島根原子力発電所2号炉 審査資料	
資料番号	PLM-04-2 改02
提出年月日	平成30年12月10日

島根原子力発電所2号炉

審査会合における指摘事項の回答

(照射誘起型応力腐食割れ)

図 上部格子板グリッドプレートの点検範囲

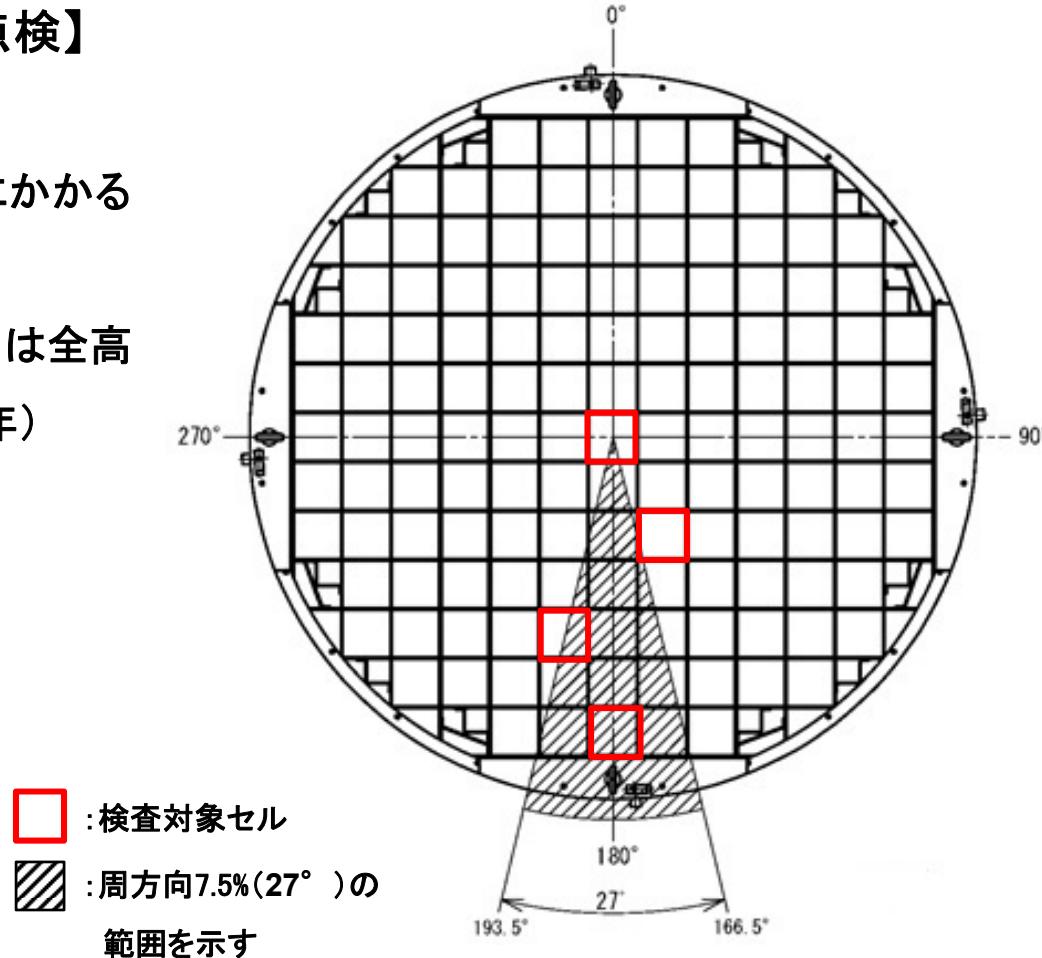
No.	指摘事項	回答
14-12 照射誘起型応力腐食割れ (平成30年9月26日 第14回審査会合)	炉心シュラウド母材部と上部格子板グリッドプレートの欠陥の検出事例についてどのように評価に反映しているのか説明すること。	P2～P5
14-13 照射誘起型応力腐食割れ (平成30年9月26日 第14回審査会合)	炉心シュラウドひび除去後、ウォータージェットピーニング施工後の健全性確認について説明すること。	P6～P8
14-14 照射誘起型応力腐食割れ (平成30年9月26日 第14回審査会合)	ウォータージェットピーニング施工時の照射量について提示すること。また、照射に対して、残留応力改善効果への影響有無について説明すること。	P9～P13
14-15 照射誘起型応力腐食割れ (平成30年9月26日 第14回審査会合)	他社プラントにおいて、ハフニウム型制御棒のスティフナとハフニウムの間に腐食生成物が発生して引抜動作がスムーズにいかないといった事象があったが、本事例について、どのように評価しているのか説明すること。	P14～P16

【上部格子板グリッドプレートに対する点検】

- 検査手法:MVT-1
- 検査範囲:周方向7.5%(27° 分)の範囲にかかるセル(図に示す範囲)
- 検査箇所:接近可能な全表面・高さ方向は全高
- 至近点検実績:第17回定期検査(2017年)
- 点検結果:良
